ZP/15/2024/TPZN

ZESTAW NR 6

Dotyczy: zapytania do treści Specyfikacji Warunków Zamówienia z dnia: 24.01.2025 r. do postępowania na zadanie pn.: **Budowa krytych kortów tenisowych Akademii Wychowania Fizycznego w Katowicach** (przetarg nr 1)

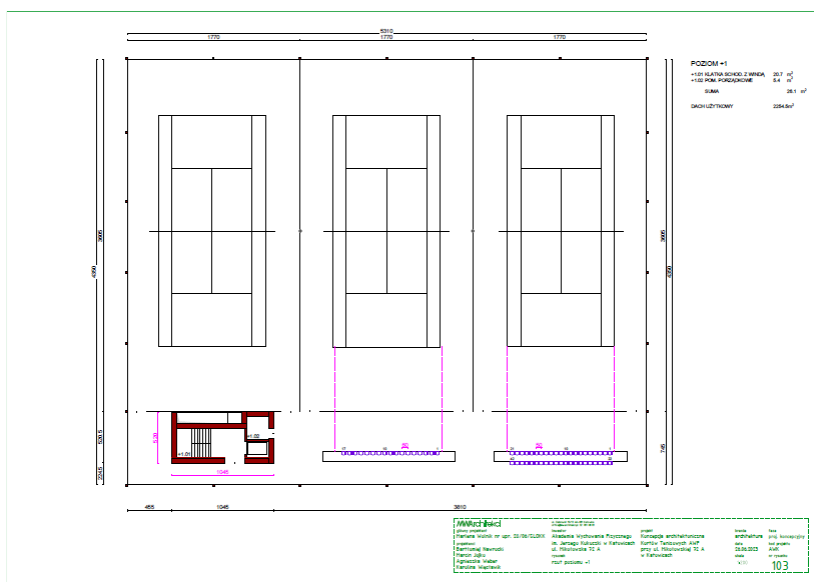
Pytanie 10: Proszę o wytyczne dot. trybun dla widzów na dachu.

Odpowiedź 10: Zamawiający stawia w tym zakresie warunek trwałości materiału, np. płyta HPL, liczba siedzisk nie powinna być mniejsza niż 30 miejsc za każdym z dwóch kortów (przykładowy rzut poniżej).
